改善箇所説明図

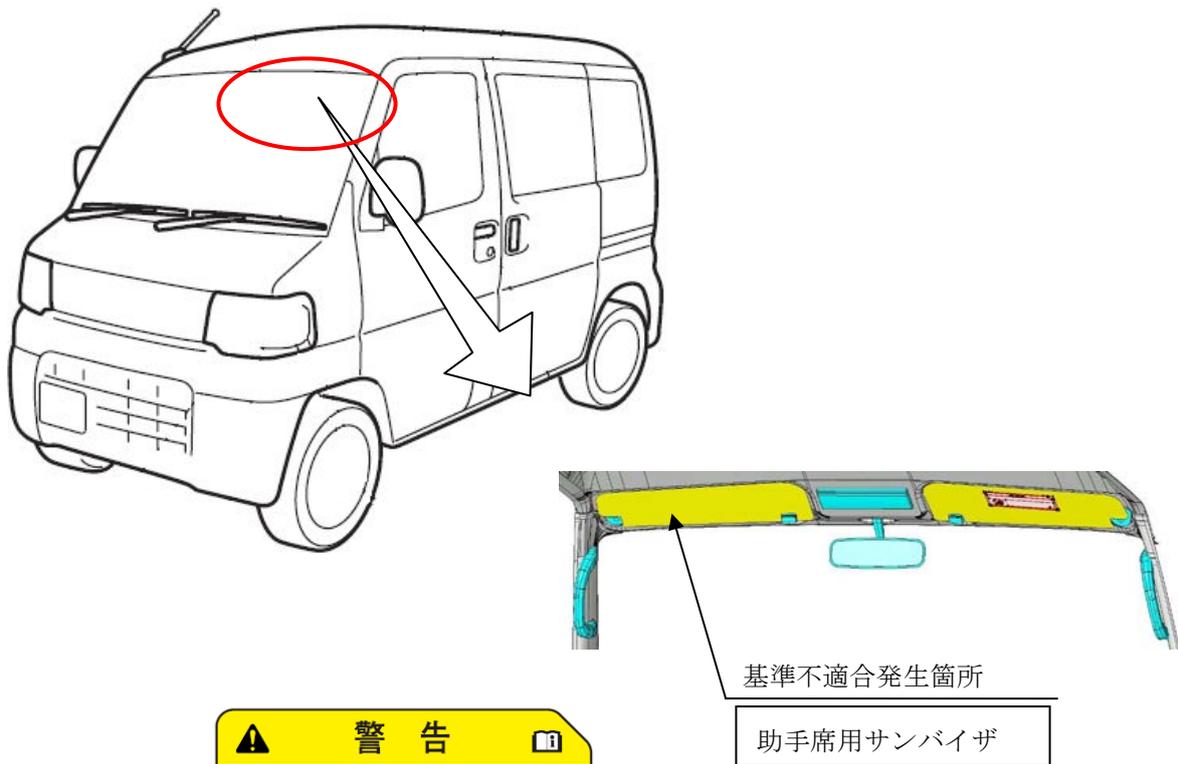
助手席エアバッグ用コーションラベル

助手席用サンバイザにおいて、図面処置不備により、助手席エアバッグ用コーションラベルが貼付されていないため、道路運送車両の保安基準に適合しない。

全車両、助手席用サンバイザを正規品に交換する。

注：図中の 内は、交換部品を示す。
